Dodatkowe wyjaśnienia Zamawiającego do SWZ

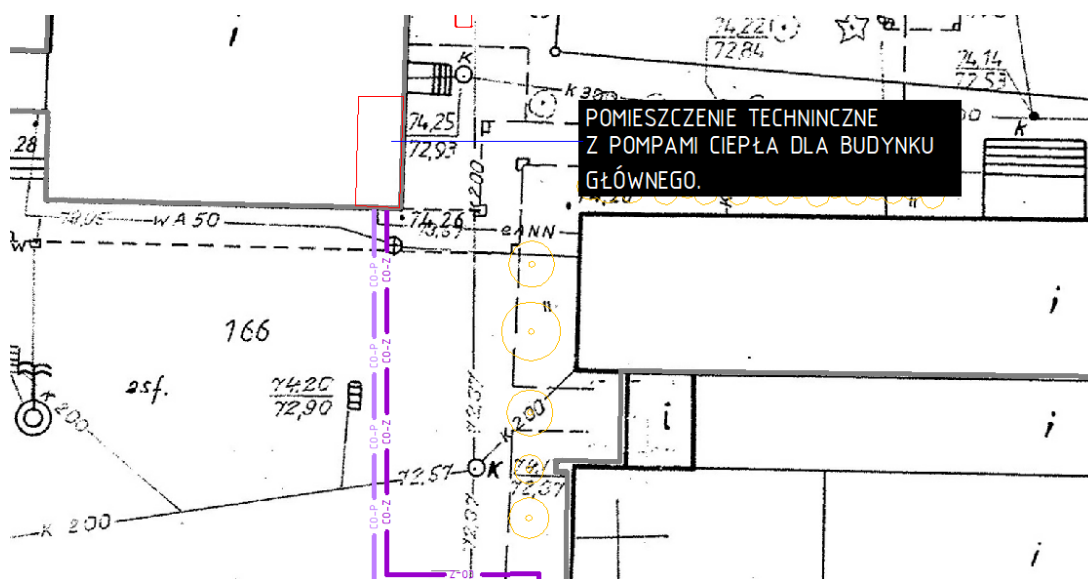
44. W jaki sposób przewidują się zabezpieczenie przewodów instalacji klimatyzacji na ścianie południowej poradni? (3 szt.)

Istniejące przewody instalacji klimatyzacji należy zabezpieczyć w rurach ochronnych i ukryć w grubości izolacji.

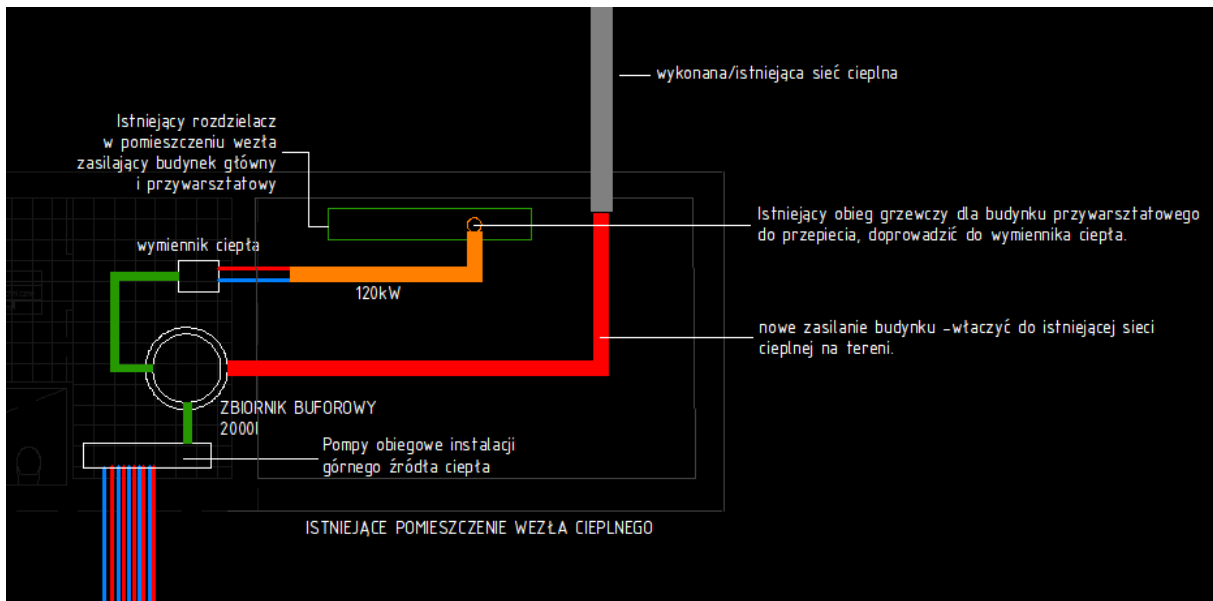
48. Pytanie dot. obszaru warsztatów: czy do budynku warsztatowego z pomieszczenia technicznego węzła pomp ciepła należy doprowadzić nowy odcinek sieci preizolowanej, czy wykorzystać odcinek istniejący? W jaki sposób przebudować istniejący węzeł ciepły by w sposób prawidłowy dostarczał ciepło do nowoprojektowanych instalacji.

Należy wykorzystać istniejący odcinek sieci preizolowanej. Z istniejącego rozdzielacza w pomieszczeniu węzła cieplnego, należy przejąć obieg instalacji ogrzewczej zasilającej budynek

warsztatowy i włączyć do projektowanego wymiennika ciepła. Na istniejącej pompie obiegowej należy zmniejszyć przepływ instalacji do 120kW.

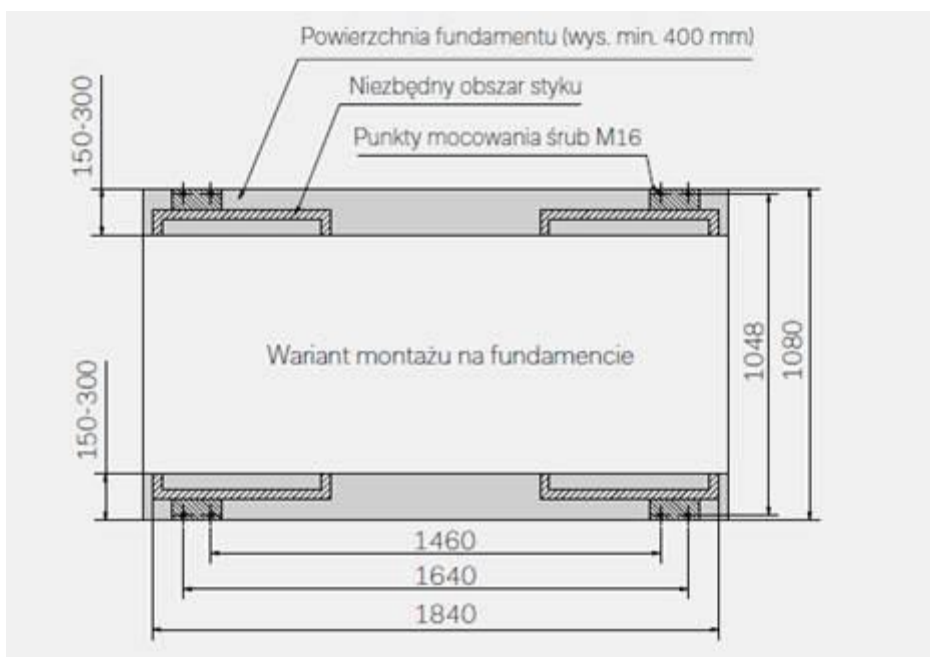
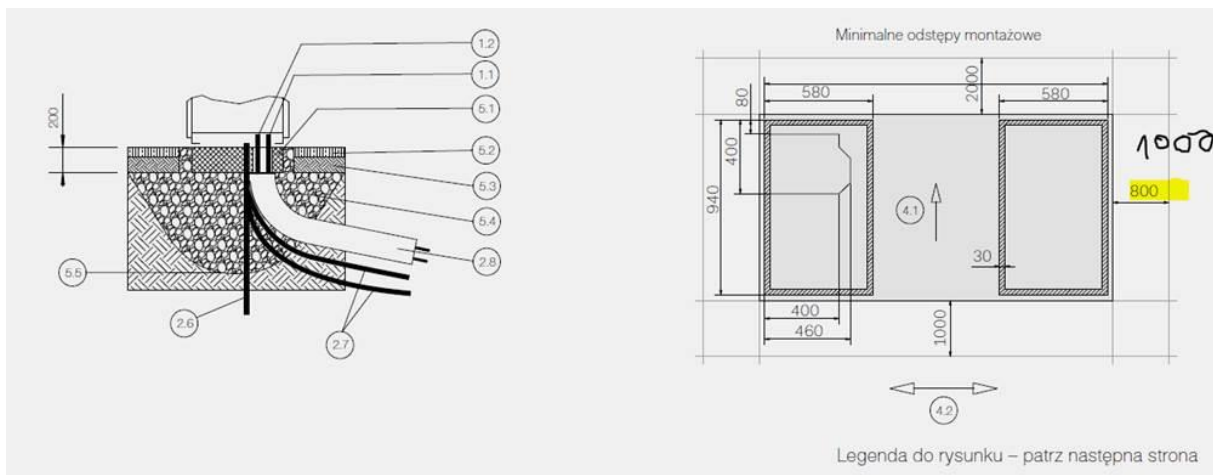
55. Czy istniejące grzejniki, przy zmienionych parametrach zasilania i powrotu będą w stanie pokryć zapotrzebowanie na ciepło w poszczególnych pomieszczeniach bez konieczności ich wymiany?

Dokumentacja projektowa nie obejmuje wymiany instalacji grzejnikowej. Redukcja strat ciepła przez przegrody zewnętrzne poprawi izolacyjność cieplną budynku i znacząco poprawi bilans energetyczny obiektu. Wymiana instalacji grzejnikowej poza zakresem zamówienia.

Rysunek A101. Zadaszenie nad wejściem do piwnicy w budynku głównym.

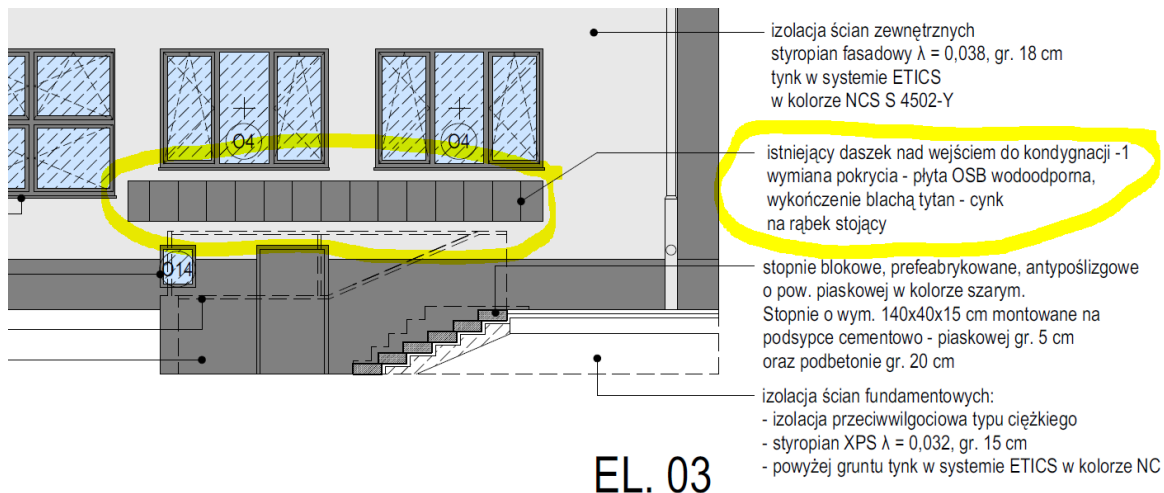
65. Prosimy o informację, której części budynku oraz jakich konkretnie robót dotyczy pozycja 42 przedmiaru określonego jako Budowlany_kwalifikowalny?
